Keuringsverslag van een elektrische laagspanning- en zeer lage spanningsinstallatie

NIET CONFORM

Straatnaam Maalderstraat
Huisnummer 31
Busnummer
Postcode 2060
Gemeente ANTWERPEN
Land België

Controlebezoek van een oude huishoudelijke elektrische installatie van een wooneenheid bij verkoop op vraag van de verkoper volgens (KB 08/09/2019) - AREI Boek 1- 8.4.2. en 8.2.1. en 4.2.4.3.

Afbeelding schakel- en verdeelbord:

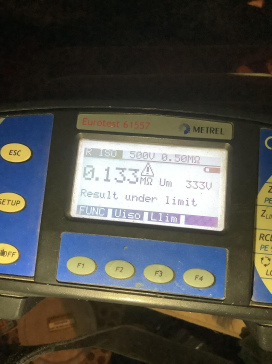
- I5.10 De genaakbare, naakte onder spanning staande delen zijn onvoldoende afgeschermd. (Boek 1 Afdeling 5.1.4. en 4.2.2.3.)
- I5.12 De doorsneden van de interne verbindingen en/of van de verdeelrails in het bord zijn onvoldoende. (Boek 1 Onderafdeling 4.4.1.1. en 4.4.1.5.)

I7.01 De smeltzekeringhouders of houders van kleine vermogensschakelaars met pennen met een sectie kleiner dan 10mm² zijn niet voorzien van kalibreerelementen. (Boek 1 Onderafdeling 5.3.5.5.A.)
